改善箇所説明図

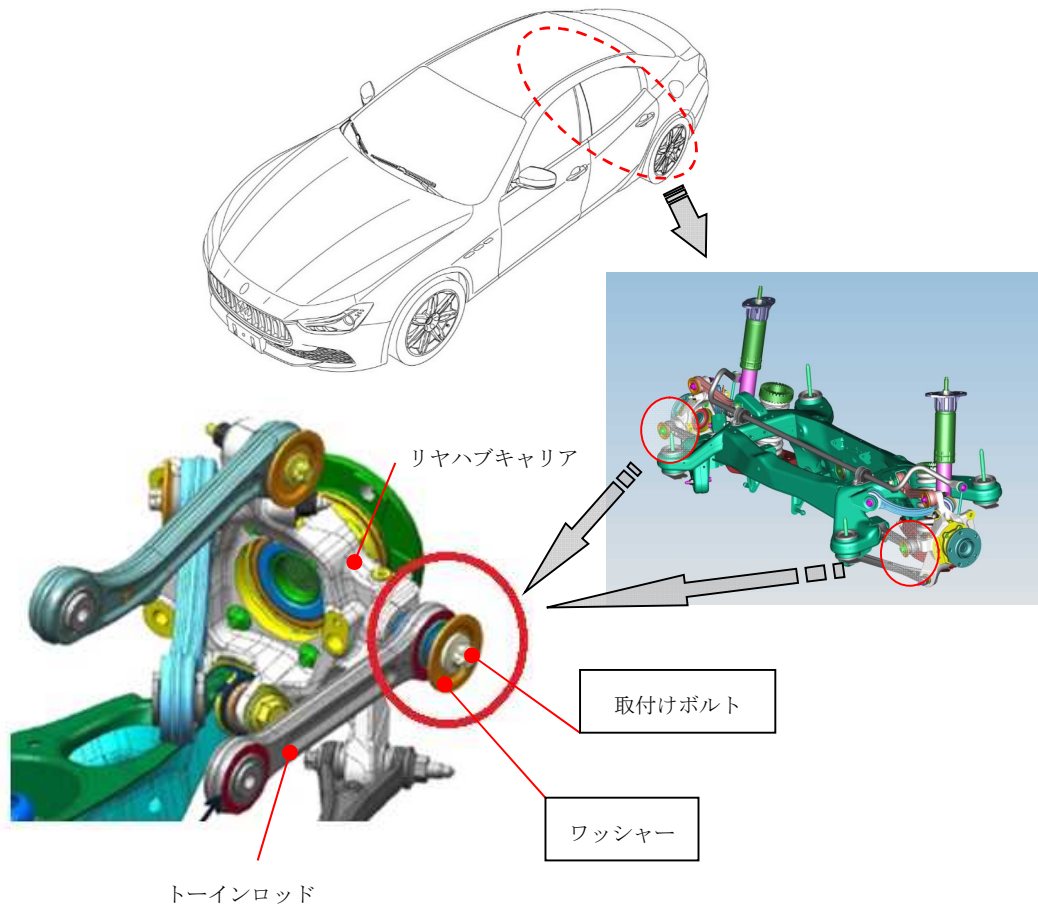
基準不適合箇所

後輪のトーインを調整するトーインロッドにおいて、取付けボルトの製造指示が不適切なため、必要なボルトの軸力が発生していないものがある。そのため、そのままの状態で使用を続けると、走行振動等により緩みが生じ、トーインの値が基準を外れて走行安定性が損なわれ、最悪の場合、取付けボルトが外れて走行不能となるおそれがある。

改善の内容

全車両、トーインロッド取付け部を点検し、異常が認められないものは、取付けボルト及びワッシャーを対策品に交換する。また、異常が認められるものは、トーインロッド及びリヤハブキャリアを新品に交換したうえで、取付けボルト並びにワッシャーを対策品に交換する。

※注意： は交換部品を示す。
